## Se déplacer autrement

# Contribution de Se déplacer autrement à la concertation pour l'aménagement d'une voie réservée aux transports collectifs sur la section sud de l'autoroute A41

Figure 1: Graphique de l'évolution du TMJA et projection dans l'étude de trafic et projection sur l'A41 sud (p. 259 du dossier de demande d'examen au cas par cas transmis à l'Autorité Environnementale).

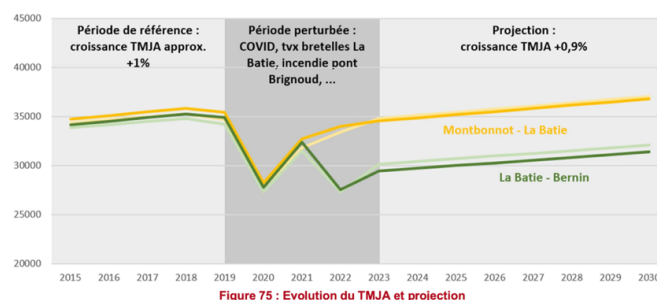
Enfin, l'étude de trafic incluse dans le dossier soumis à l'Autorité Environnementale (p. 259) projette une croissance du TMJA (trafic moyen journalier annuel) de 0,9 %/an, alors même que celle-ci a été ajoutée en réponse à l'observation n°9 de l'avis de l'Autorité Environnementale du 19 juin 2025 qui s'inquiétait de la probable augmentation du trafic induite par la réalisation de cette VRTC<sup>9</sup>.

Prévoir l'augmentation du trafic routier ou viser une simple stabilisation est inquiétant et très en deçà de ce qu'on peut attendre d'un tel investissement. **Puisque le projet vise à augmenter l'offre de transports en commun, l'objectif doit être de provoquer un transfert modal et une diminution du trafic routier.**
